OGGETTO: [ID: 9023] Procedura di Valutazione di Impatto Ambientale ai sensi dell'art.23 del D.Lgs.152/2006 relativa al progetto di un impianto fotovoltaico denominato "SUNCORE 6 POGGIO RENATICO" di potenza elettrica complessiva pari a 25,289 MWp ubicato nel comune di Poggio Renatico (FE).". Progetto PNIEC.

Proponente: SUNCORE 6 S.r.l.

Osservazioni Regione Emilia-Romagna

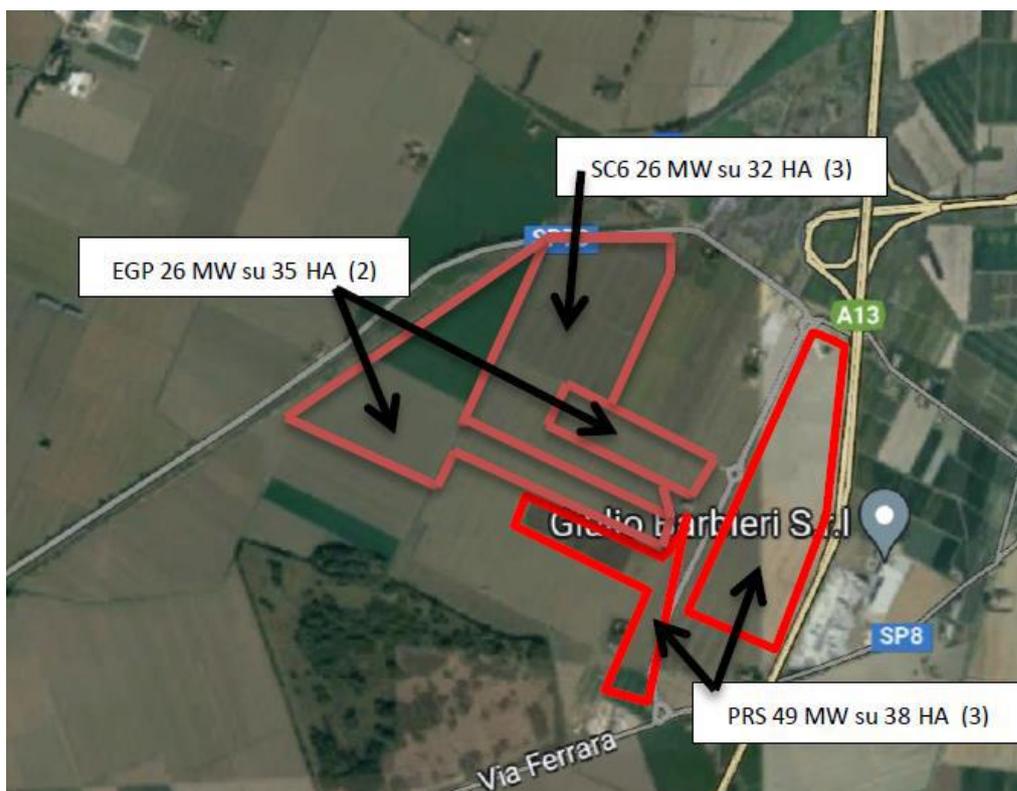
1. Si chiede di poter avere gli shape file relativi al progetto (aree disponibili, aree occupate dai pannelli e tracciato dell'elettrodotto) georeferenziati utilizzando il sistema di coordinate proiettate RDN2008 UTM Zone 32N (EPSG:7791) e RDN2008 UTM Zone 33N (EPSG:7792).
2. Il Comune di Ferrara segnala che nella documentazione analizzata, per quanto riguarda le opere che interessano il proprio territorio (sottostazione elettrica e collegamento), non sono state analizzate dal punto di vista degli impatti ambientali. Si chiede di integrare il SIA con le valutazioni sulla matrice rumore, terre e rocce da scavo, invarianza idraulica, elettromagnetismo per la nuova sottostazione in località Aranova e per tutte le opere ricadenti nel territorio del Comune di Ferrara.
